РАЗЯСНЕНИЯ № 3

Относно: Въпроси от кандидат за участие в обществена поръчка по реда на ЗОП публично състезание с предмет: Доставка на трансмитери за КИП и А, реф.№ 43-178-18

Позиция 2. ДОСТАВКА НА ТРАНСМИТЕРИ SIEMENS ИЛИ ЕКВИВАЛЕНТ

I. Относно позиция 2.2.6 – Трансмитер за налягане 0 - 63bar с разделителна мембрана

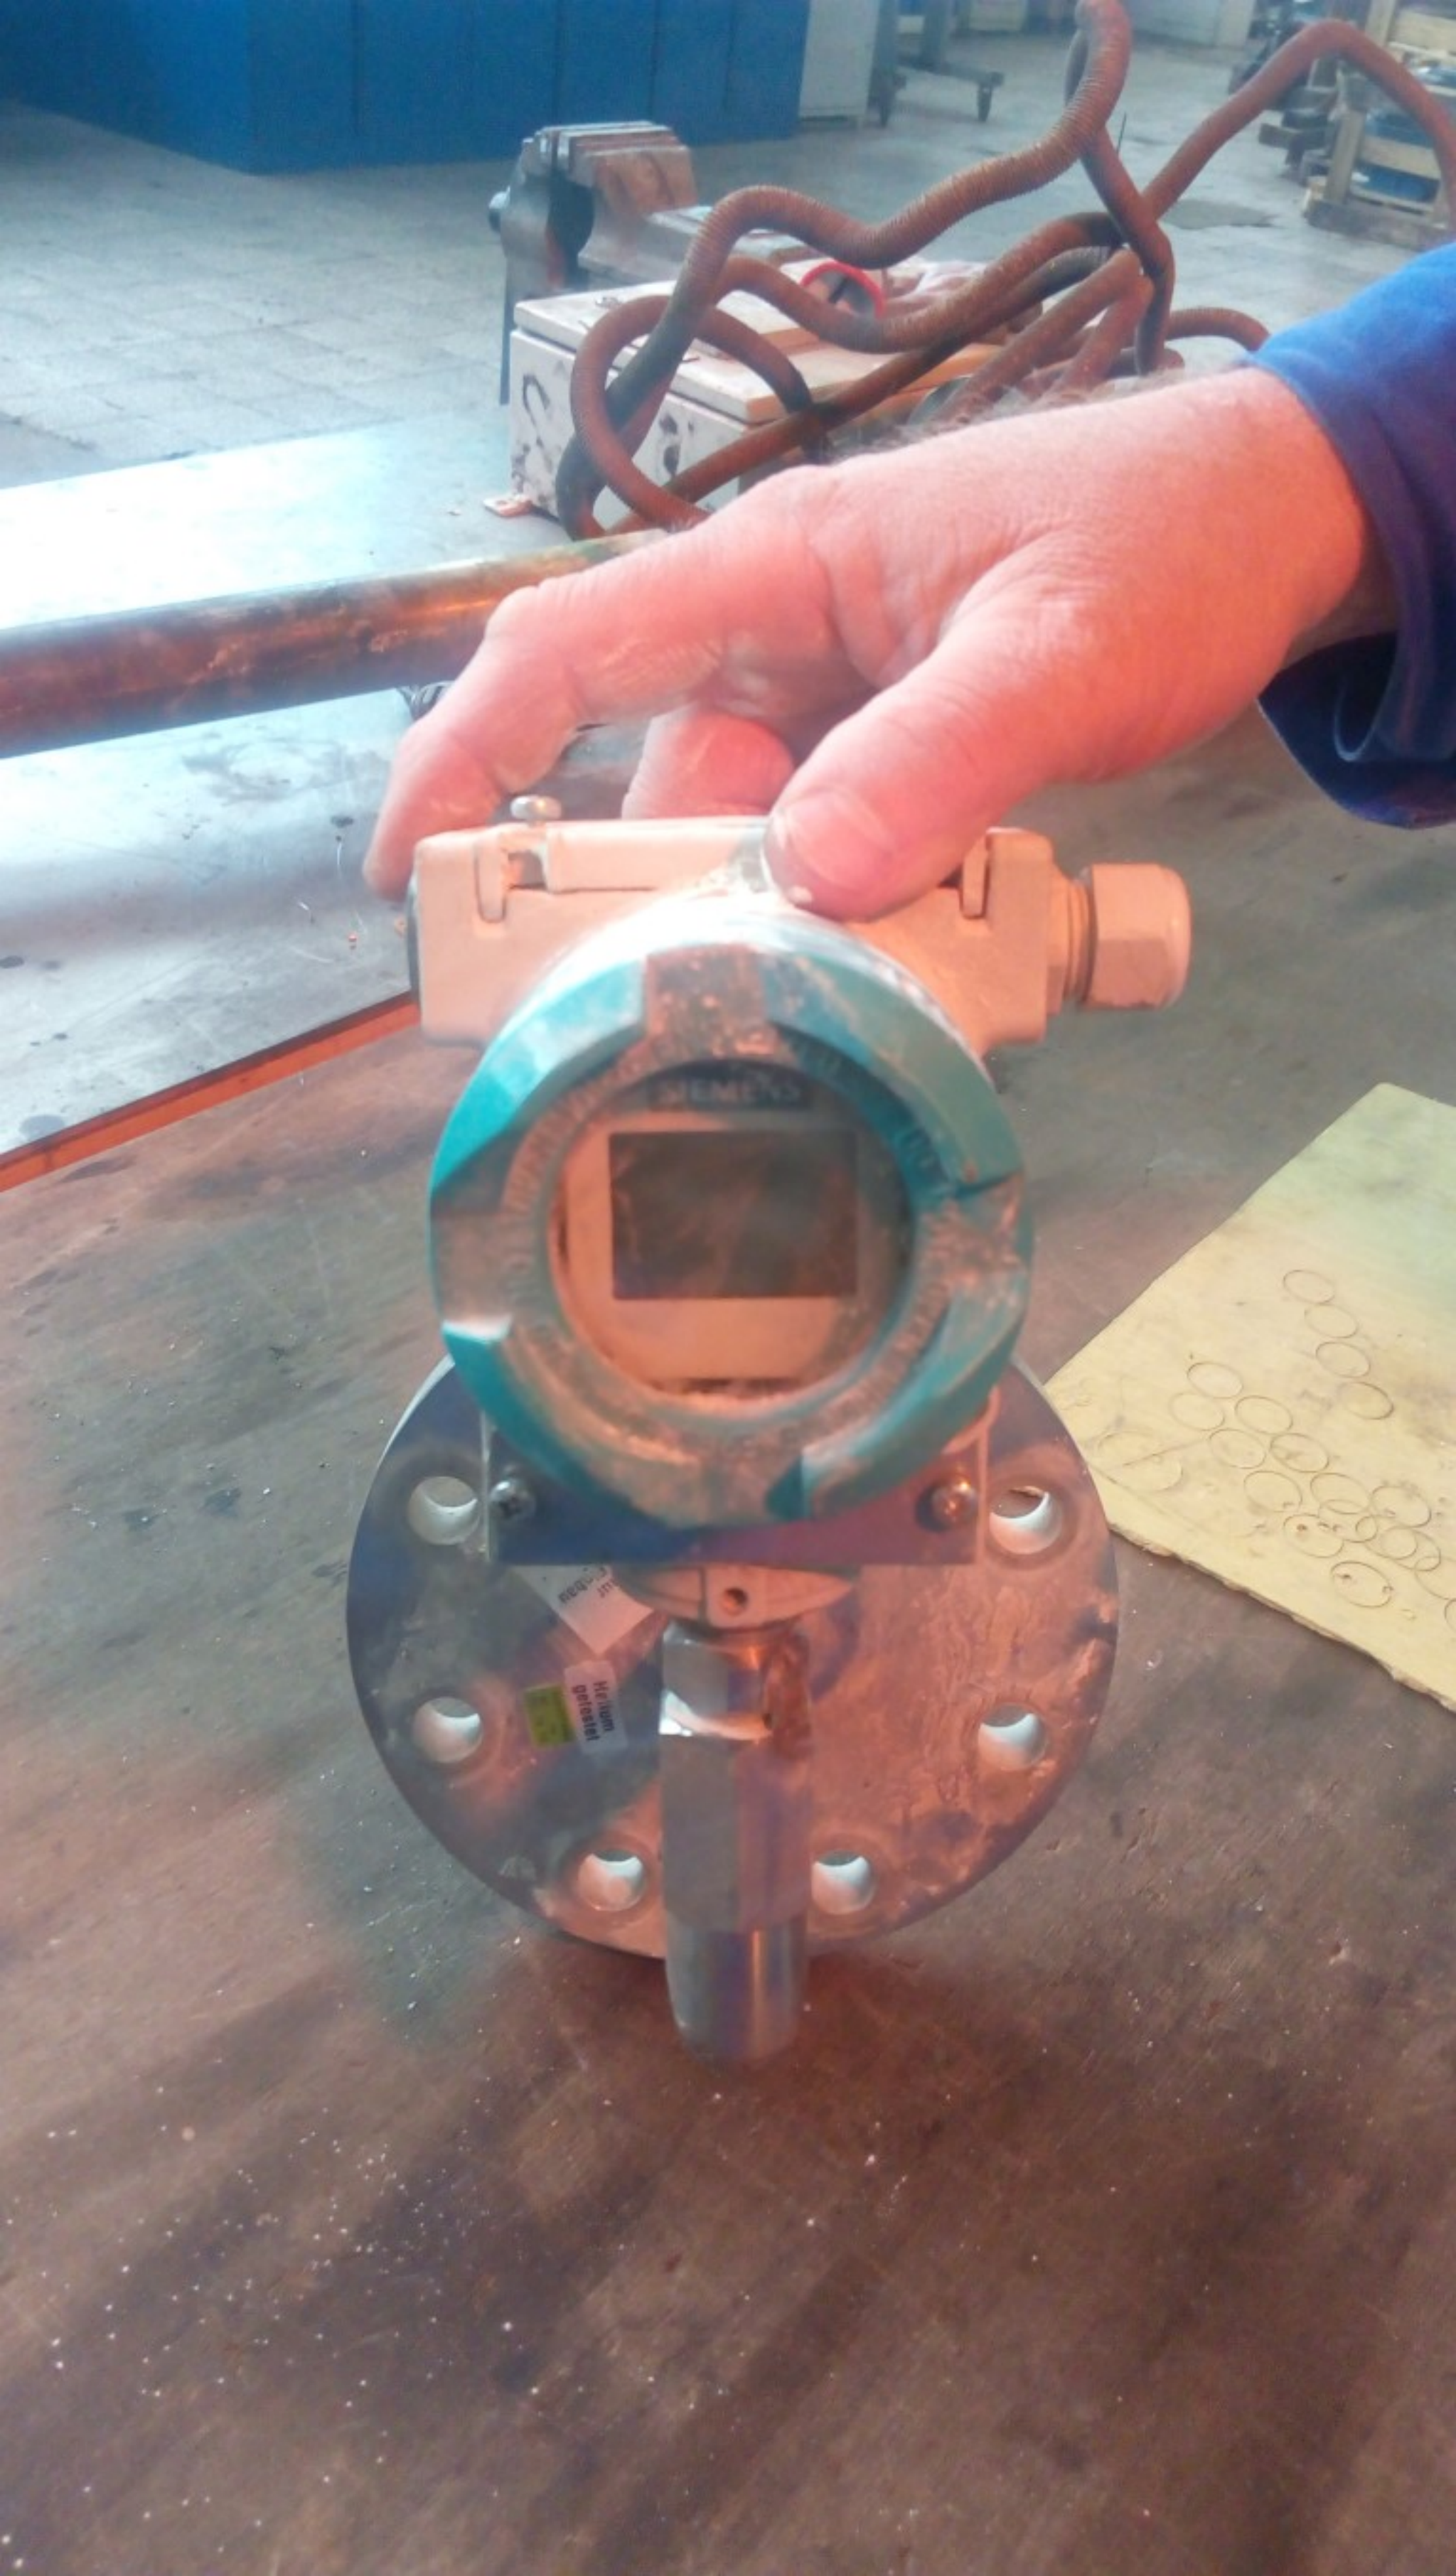
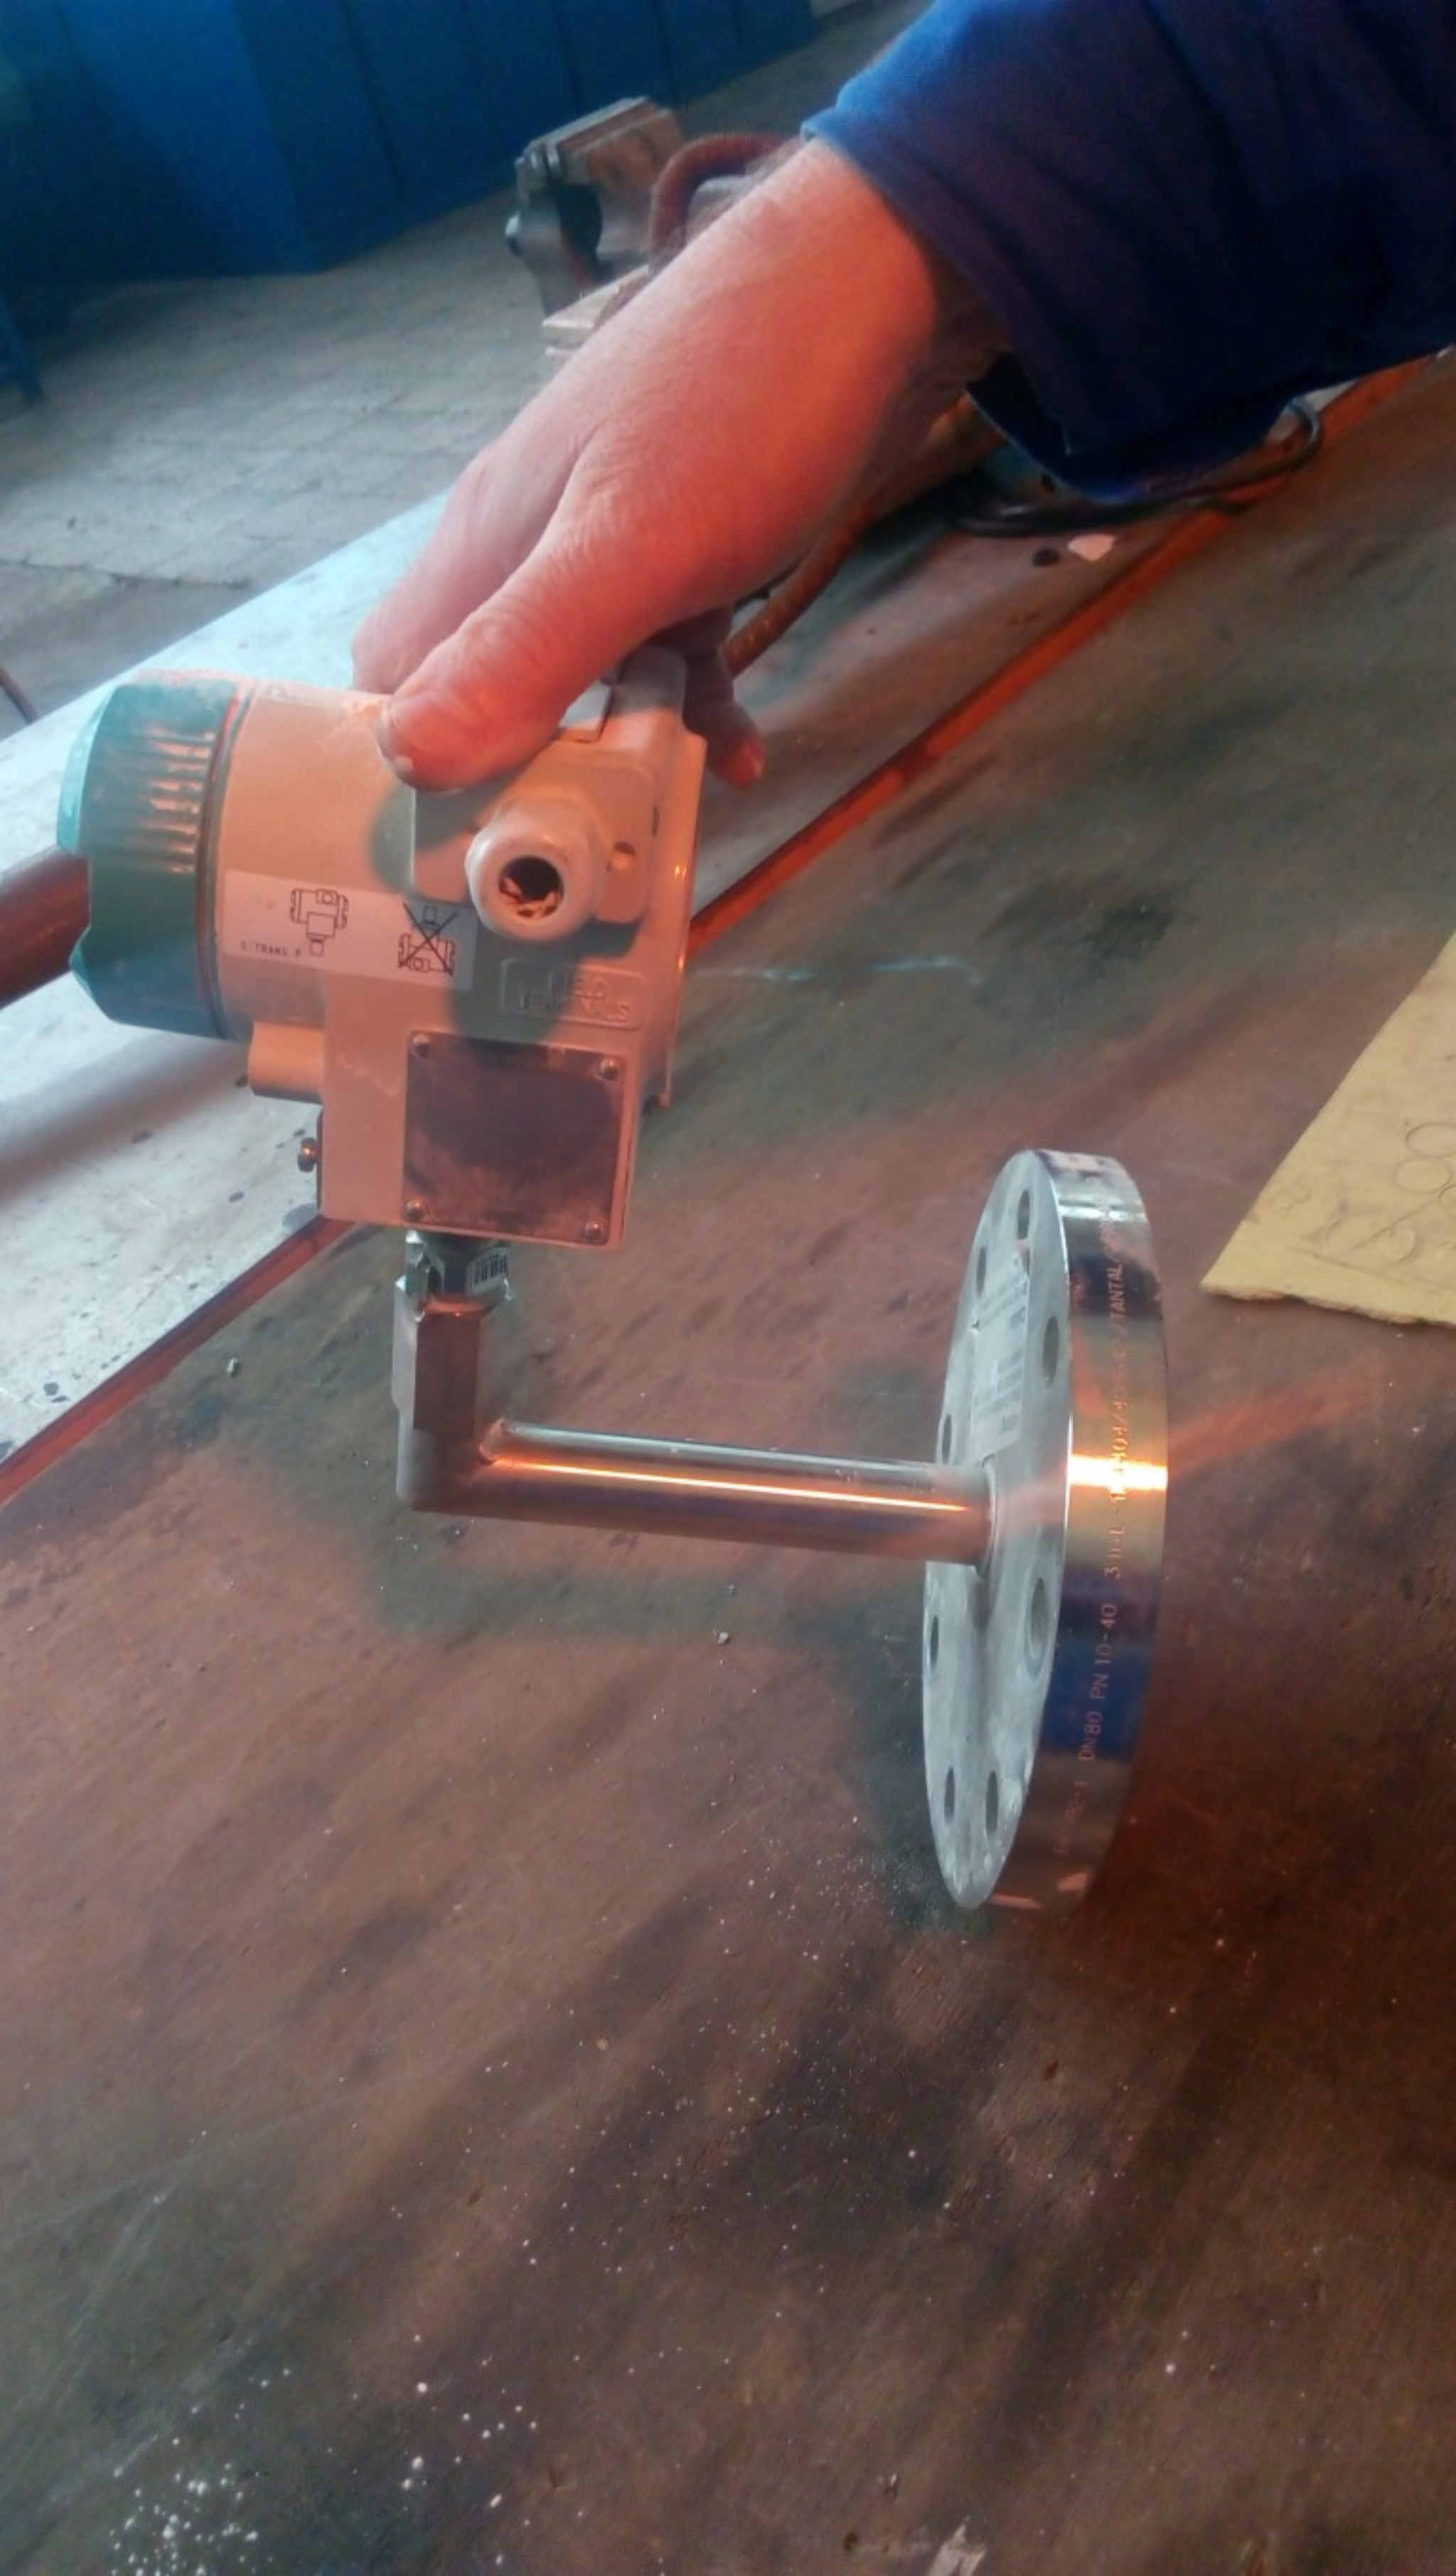
Въпрос: Моля изпратете снимка на трансмитера и снимка на табелката му.

Въпрос: Според каталога тази мембрана би трябвало да започва с номер 7MF4800 или 7MF4900-1....-В ?

Отговор: Приложено Ви изпращаме снимка на табелката и на трансмитера.

Отговор: Серийния номер на трансмитера който е куплиран с мембраната е N1-T0219537641.
